改善箇所説明図

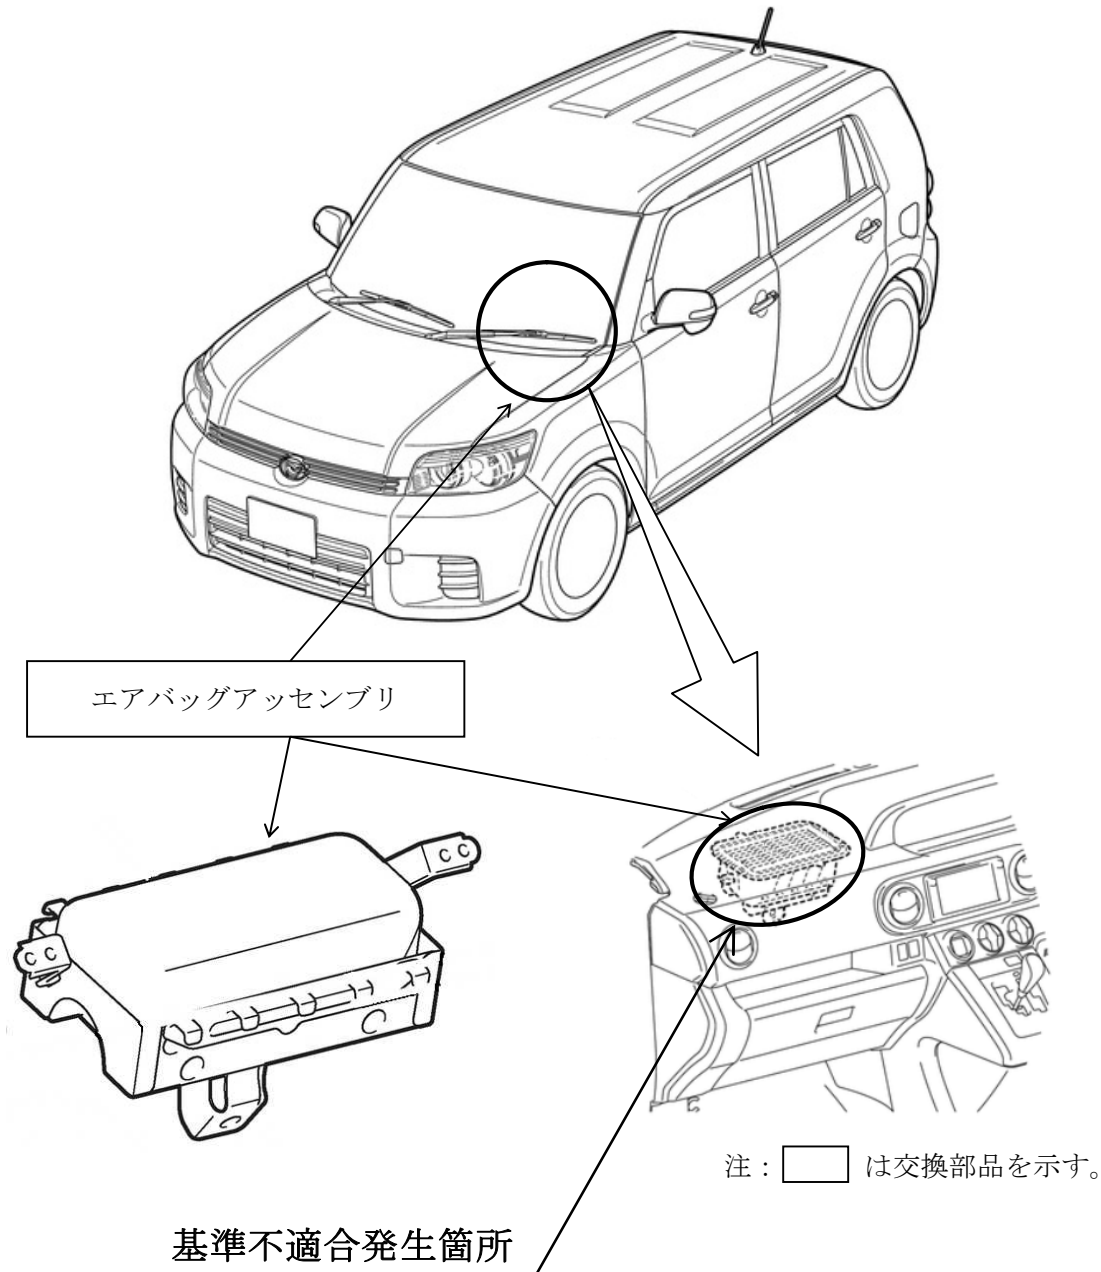
助手席用エアバッグのインフレーター（膨張装置）において、車両工場での作業が不適切なため、海外仕向の部品を搭載したものがある。このため、エアバッグ作動時に正常に展開しないおそれがある。

全車両、助手席エアバッグアッセンブリを良品と交換する。

識別：改善済車両には車台番号打刻の末尾4桁目上部に黄色ペイントを塗布する。
